敦賀発電所2号炉
敷地の地形, 地質・地質構造
敷地内のD-1トレンチ内に認められるK断層の活動性
(コメント回答)

令和6年3月22日
日本原子力発電株式会社

敷地内のD-1トレンチ内に認められるK断層の活動性に係る審査会合及び現地調査コメント【本日説明分】

原電道路ピットからふげん道路ピットのK断層の連続性について

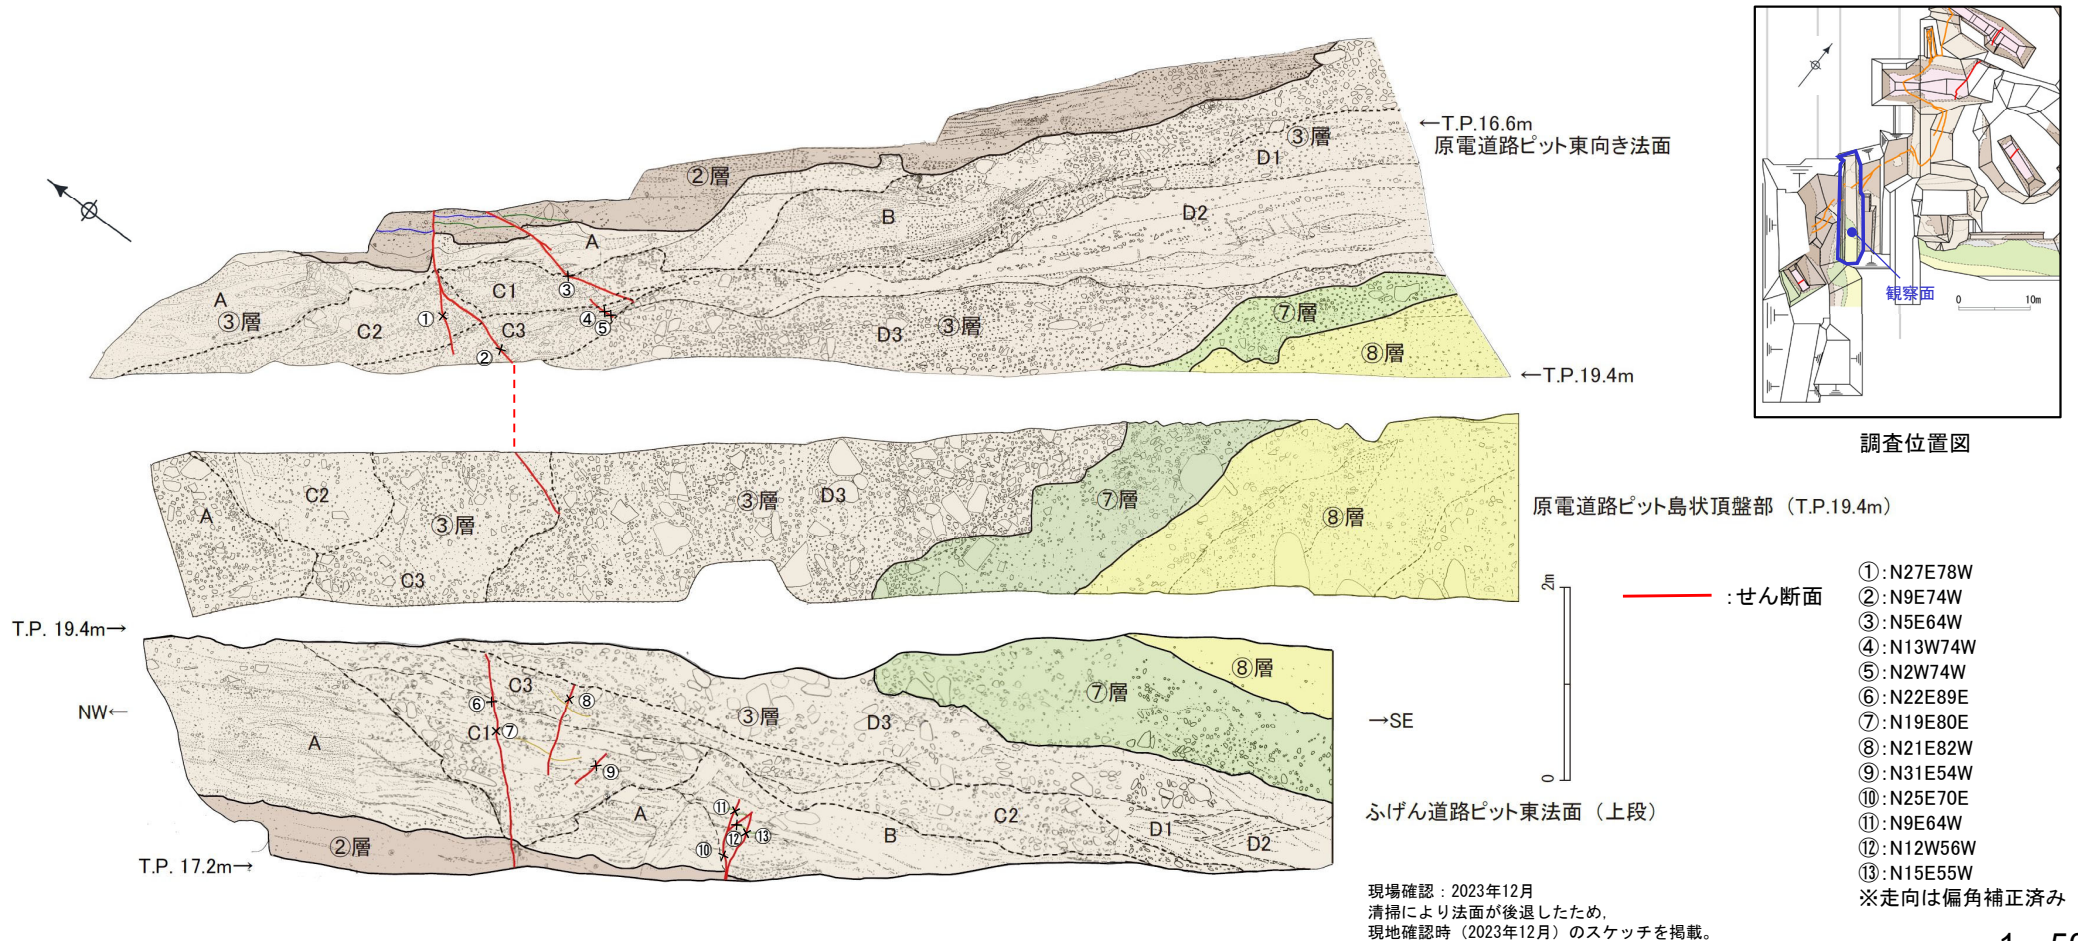
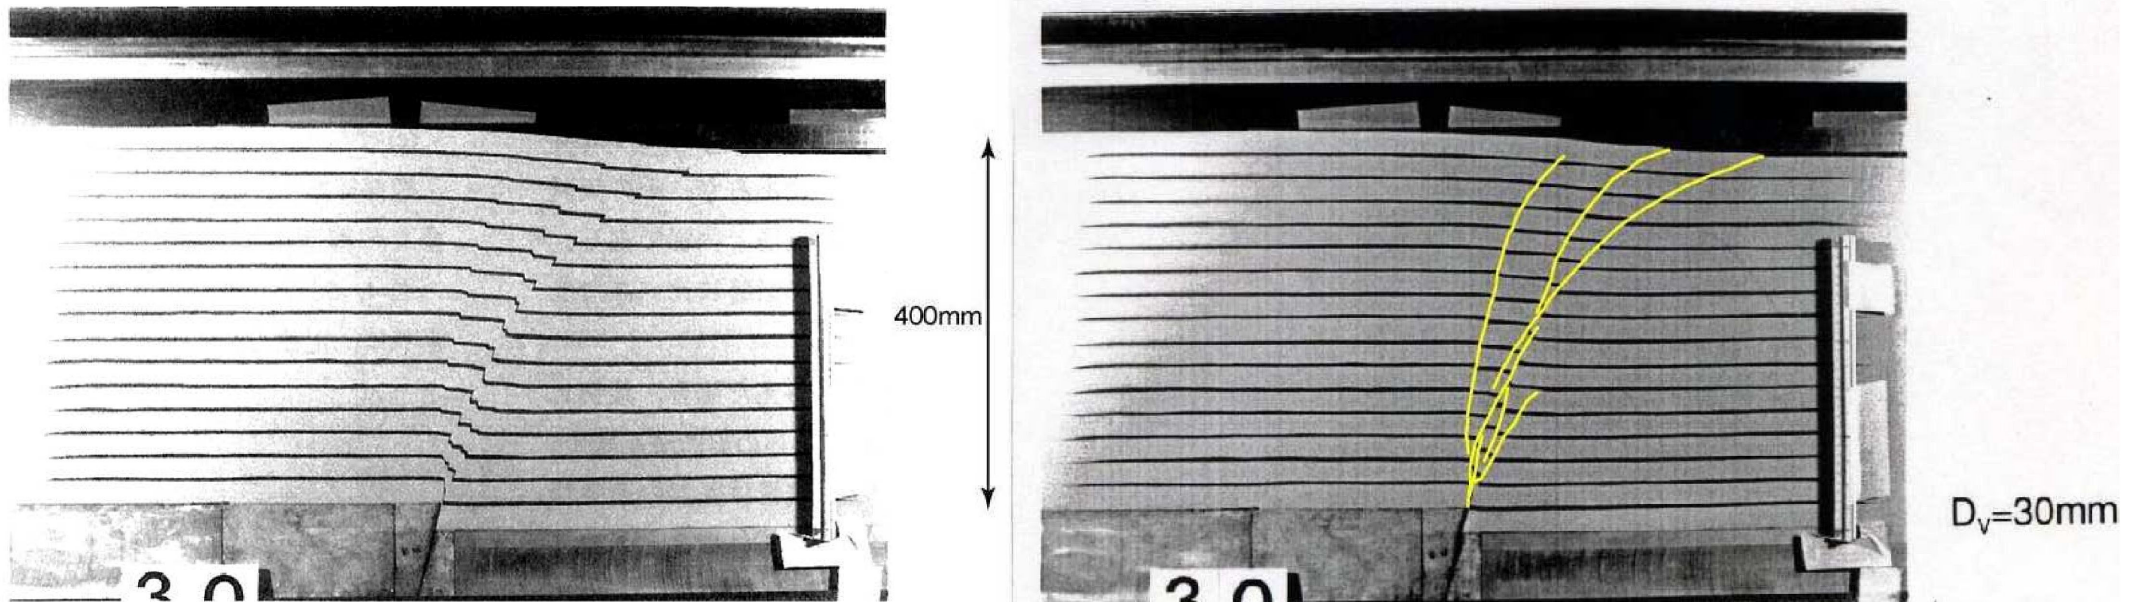
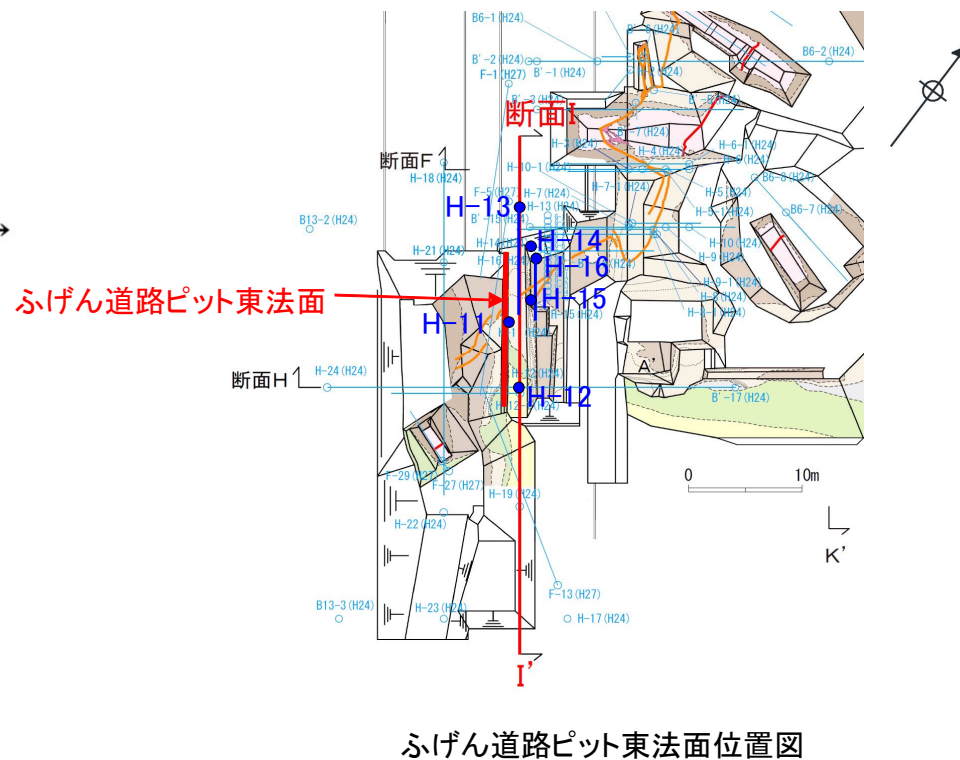
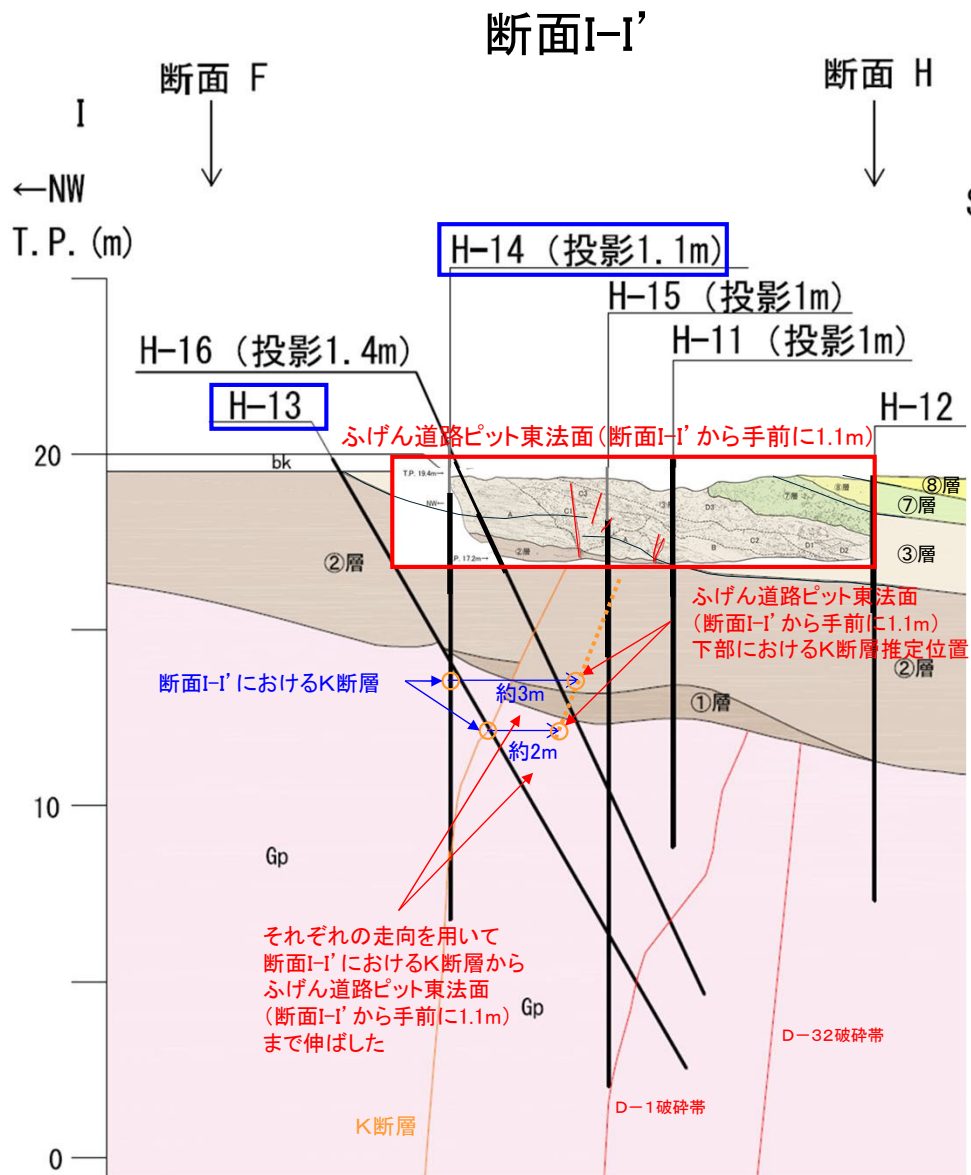
ふげん道路ピットで認められる変位が、基盤岩中のK断層から連続しているか不明な状況で、K断層によるものと判断した根拠を説明すること。

ふげん道路ピットで確認された断層をK断層と評価した根拠について説明すること。

ふげん道路ピットでのK断層の活動性評価に関し(コメントNo.1202-32)、ふげん道路ピットで確認された断層をK断層と評価した根拠について、以下のことから現時点では判断できない。

- ・調査データからは走向・傾斜は必ずしも調和的であるとは言えない箇所があること。
- ・コメントNo.1202-22 が未回答であること。

- ・ 原電道路ピットのK断層とふげん道路ピットに分布するせん断面の連続性についての根拠は以下の通りである。
 - 原電道路ピット東向き法面とふげん道路ピット東法面の離隔は約1.8mと非常に近接している。
 - 原電道路ピットのK断層とふげん道路ピットのせん断面の分布状況は、以下のような傾向が両者に認められる。
最も北西側に分布する見かけ高角度のせん断面は、NNE-SSW走向で高角度傾斜を示し、それより南東側には、より見かけ低角度のせん断面が複数分布し、NNW-SSE～NNE-SSW走向で中～高角度西傾斜(一部東傾斜)を示す傾向が認められ、その状況は両者で類似している。

- 原電道路ピットのK断層とふげん道路ピットのせん断面は、いずれも西側隆起の変位を示す。
 - 上記のせん断面の分布状況は、逆断層の模型実験で見られたせん断面の分布と類似しており、最も背後にある高角度傾斜のせん断面と、それより前面に分岐し、上方及び前面に向かって低角度化する複数のせん断面が認められる。

- ・ したがって、原電道路ピット東向き法面のK断層とふげん道路ピット東法面のせん断面は一連のものであると考えられる。
- ・ なお、ふげん道路ピット東法面の⑩番のせん断面は東傾斜を示すが、⑪番の西傾斜のせん断面と一連であるため、⑩番の東傾斜のせん断面は局所的なものと判断される。
また、ふげん道路ピット東法面の⑥、⑦番のせん断面も東傾斜を示すが、逆断層の模型実験で見られたせん断面の分布において、最も背後側のせん断面には局所的に基盤の逆断層の傾斜方向と逆方向の傾斜の部分があることから、⑥、⑦番の東傾斜のせん断面は局所的なものと判断される。

- ・ ふげん道路ピットに分布するK断層としたせん断面とボーリングコアで確認したK断層との連続性についての根拠は以下の通りである。
 - 断面I-I'に掲載したボーリング孔で基盤岩中にK断層を確認しているのは、H-13孔、H-14孔であり、走向傾斜はそれぞれN10W72W、N3W55Wである。
 - 両孔で確認したK断層をふげん道路ピット東法面(断面I-I' から手前に1.1m)にそれぞれの走向(N10W、N3W)を用いて伸ばしたK断層は、ふげん道路ピットに分布するK断層としたせん断面の位置付近を通る。

- ・ したがって、ふげん道路ピット東法面のK断層としたせん断面は基盤岩中で確認したK断層と一連のものであると考えられる。

(修正例) 性状一覧表(K断層) (1/11)

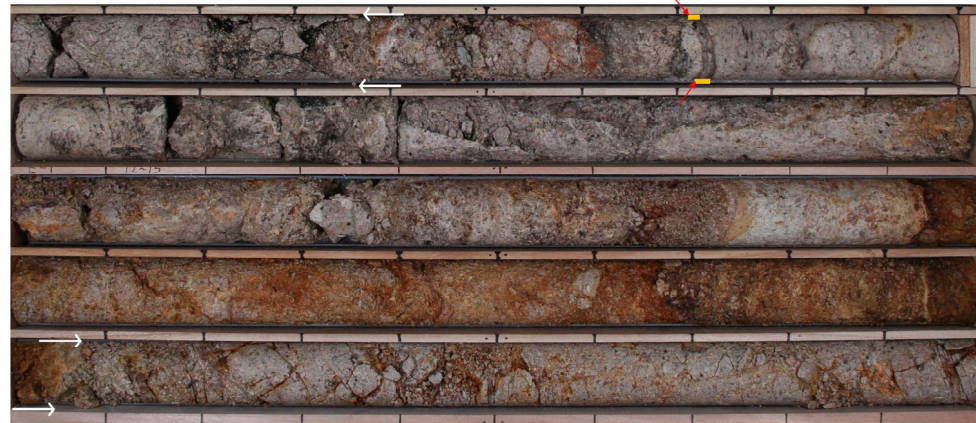
性状一覧表の破碎幅について、実幅であることが分かるよう注記をすること。

- ボーリング孔と破碎帯が斜交する場合の破碎幅は区間長(下端深度と上端深度の差)と一致しないため、実際の破碎幅(実幅)を計測若しくは算出により取得している。
- このことから、性状一覧表の破碎幅に注記「※4 破碎幅は実幅を記載」を追記する。(次頁に修正例を示す)

2.2.4 2-1ピット (2-1ピット 条線観察結果(その2)) 2-1ピット北面(上部)

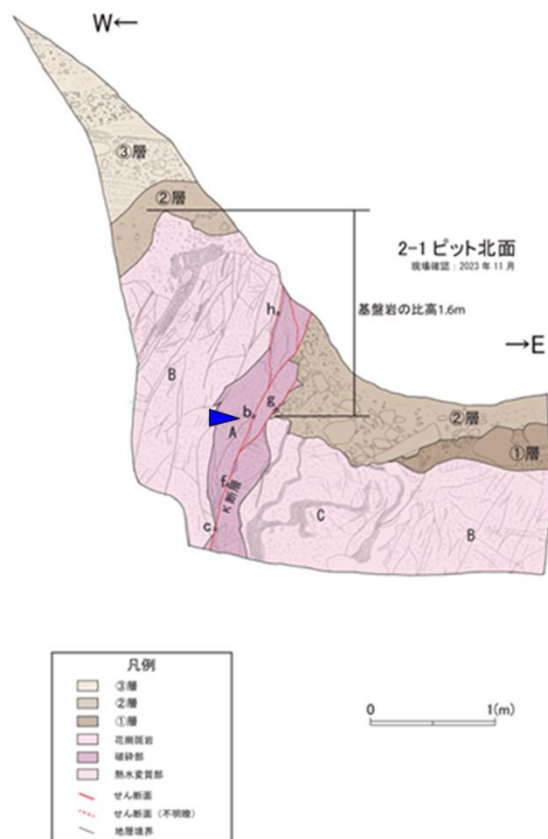
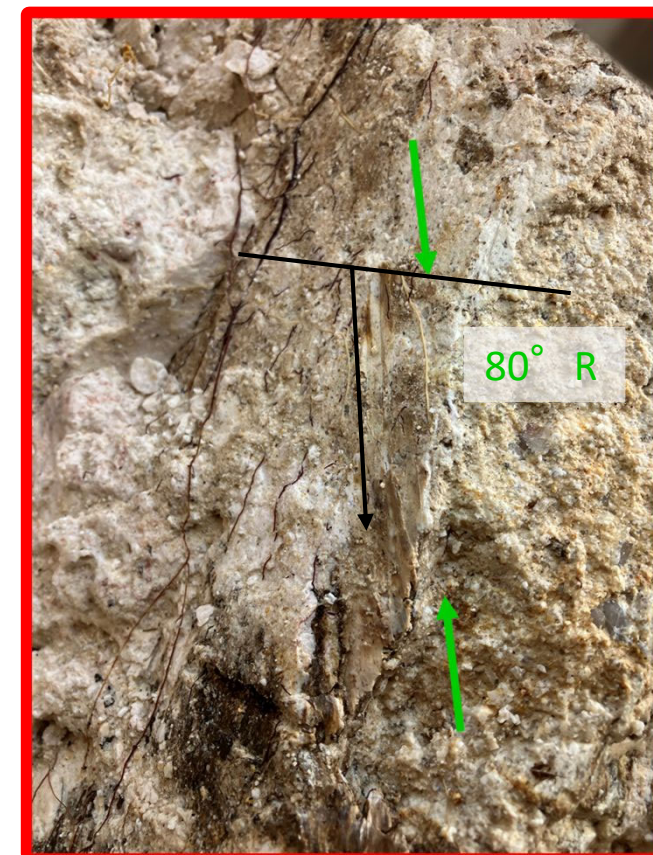
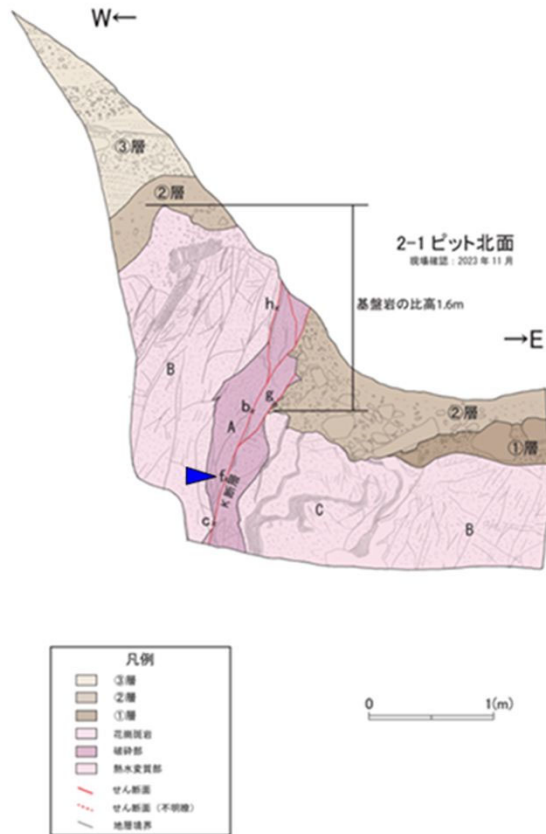
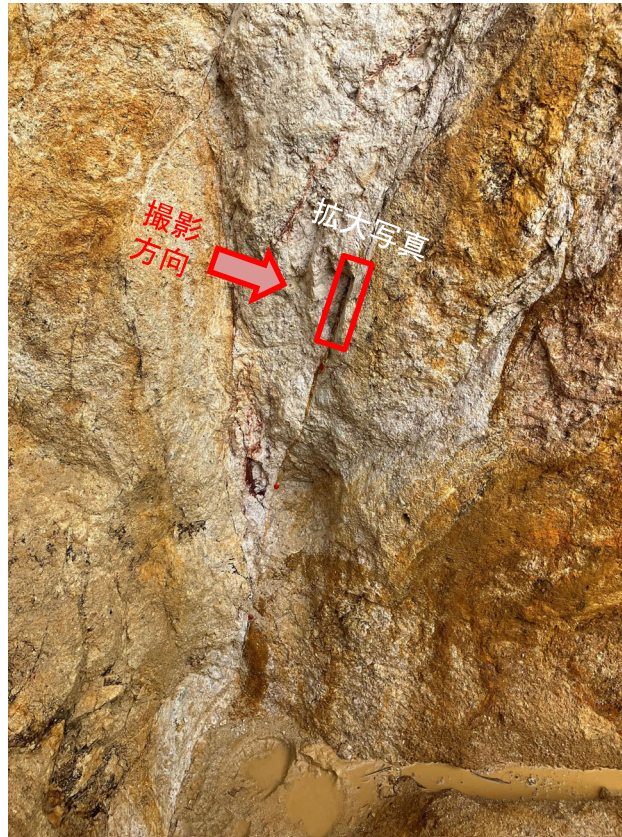
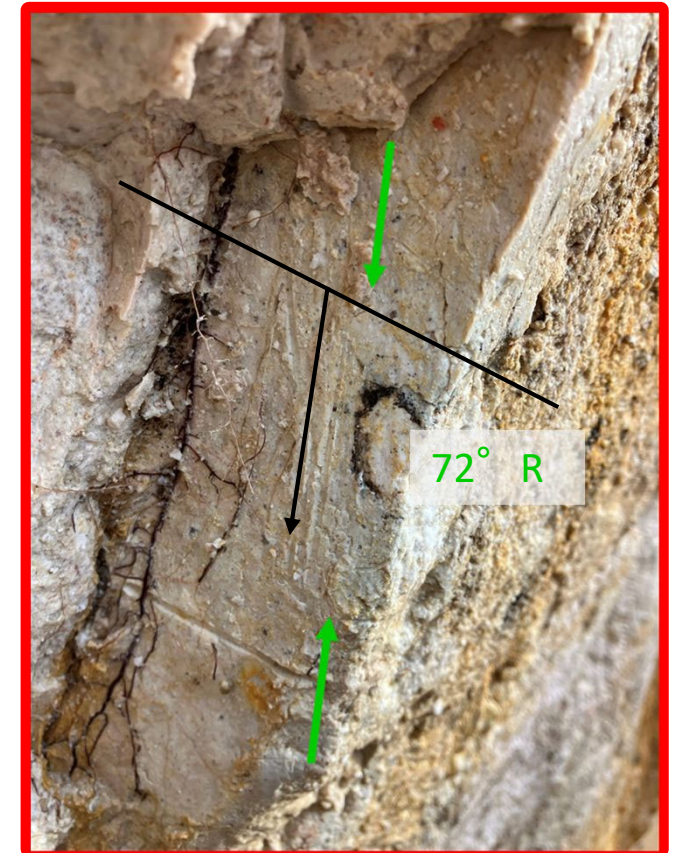
2-1ピットで観察している条線について、観察箇所の写真を追加すること。

- 2-1ピット北面で観察した条線写真を追加した。

H24-H-5孔 岩着深度について

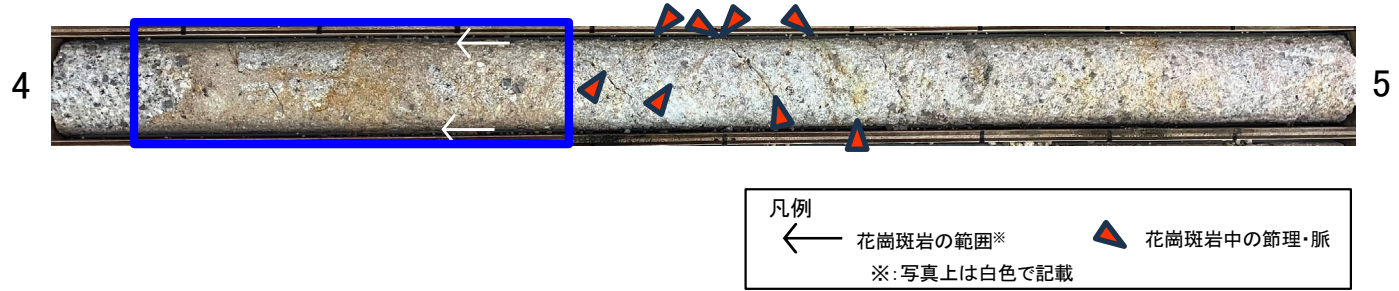
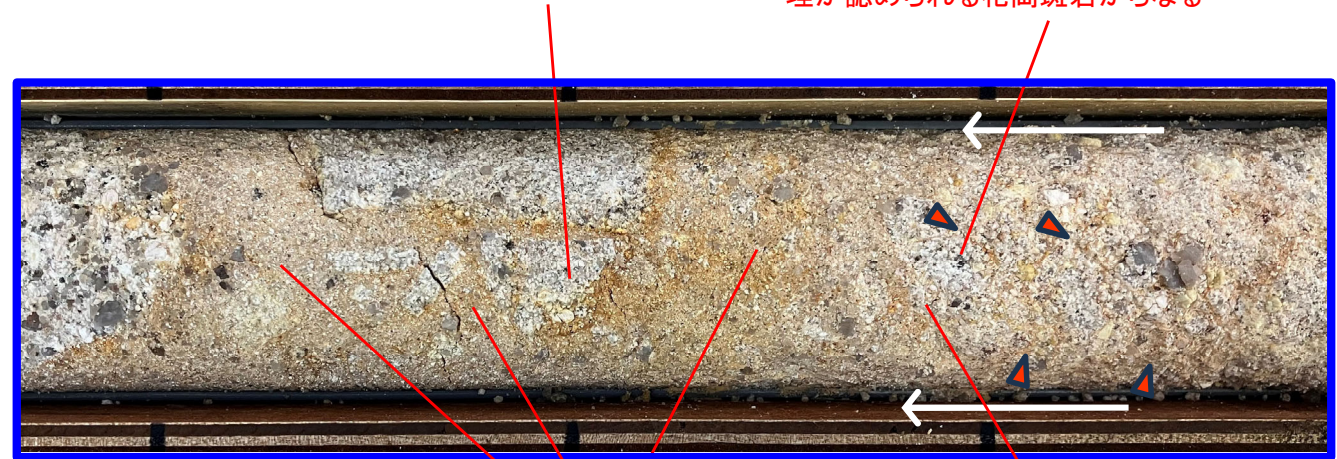
現地調査資料 資料4(ボーリングコア資料29頁)において4.28mとしている岩着深度を再検討すること。

- H24-H-5孔の岩着深度について、ボーリングコアを確認した結果は以下の通り。
- 深度4.20mの礫の周辺の基質部は明黄褐色の細礫混じりシルト質細粒砂で、深度4.28mまで連続する。
- 深度4.28m以深は原岩組織と節理が認められる花崗斑岩からなる。
- 以上のことから、当該孔の岩着深度は4.28mであると判断した。
